ENEBAKK KOMMUNE
Prestegårdsveien 4
1912 ENEBAKK

Vår dato: 15.01.2024

Vår ref.: 202220739-20 Oppgis ved henvendelse

Gjennomførte endringer på dam Vestby bru er konsesjonspliktig, Enebakk kommune i Akershus fylke

Kartet viser damkonstruksjon med påstøp markert i rødt og ny luke markert i blått. Bildet viser damkonstruksjon med påstøp og mulighet for justering av luke, i forkant av Vestby bru.

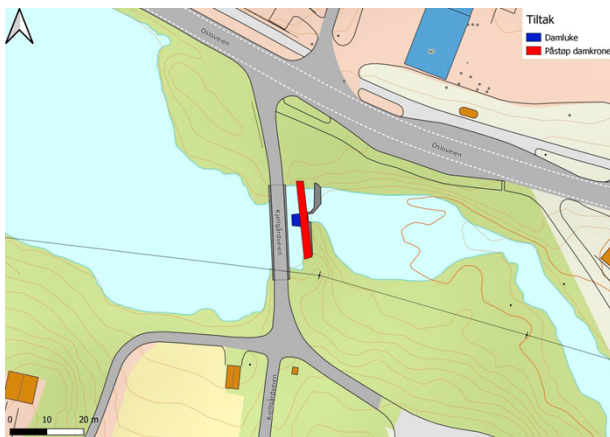
Enebakk kommune har gjennomført utbedringer på dam Vestby bru som demmer opp innsjøen Våg. Arbeidene ble gjennomført i 2018 og 2021 og har ført til klager på at endret vannstand, som følge av endringer på dammen, har gitt negative konsekvenser for grunneiere rundt Våg. I 2018 ble det støpt på 10 cm betong på damkrona. I 2021 ble det gamle bjelkestengselet revet og erstattet med en glideluke med lysåpning 2x2 m. I forbindelse med arbeidene som ble gjennomført i 2021 ble vannstanden i Våg senket fra

- 5. I løpet av de senere år er damkrona påstøpt 10 cm. Ved høy vannstand, så demmer denne påstøpen ytterligere for utløpet av Våg. Videre er heller ikke åpningen i demningen nærmest fylkesveien like åpen som tidligere. Det kan også være slik at påstøpt 10 cm kan være i strid med eventuelle vann- og damrettigheter.*

NVE vurderer at ombyggingen som er gjennomført på dam Vestby bru er en utvidelse av anlegget. Det er støpt på 10 cm på damkrona, og anslått at dette gir 10-30 cm økt reguleringshøyde i Våg, uten at de miljømessige konsekvensene av dette, eller konsekvenser for andre allmenne interesser, ble vurdert på forhånd. Økt damhøyde kan også ha konsekvenser for vannstanden i Høljeran og Langen lenger opp i vassdraget, og for vannføring i Tangenelva.

NVE vurderer at den nye damkonstruksjonen uten lekkasjer, med økt reguleringshøyde og muligens tettet omløp medfører forandringer i vannstandsforholdene og vassdragsdynamikk for Våg og Tangenelva.

NVE vedtar at de gjennomførte endringene ved dam Vestby bru trenger konsesjon etter vannressursloven §§ 8 og 35. Vedtaket har hjemmel i vannressursloven § 18.

NVE mener derfor at ombyggingen fører til slike ulemper for allmenne interesser at det trenger konsesjon etter vannressursloven § 8. Utover at vannstand er økt og at regulering av Våg er endret har NVE ikke gått inn i detaljer rundt tidligere reguleringshøyder og -regime.
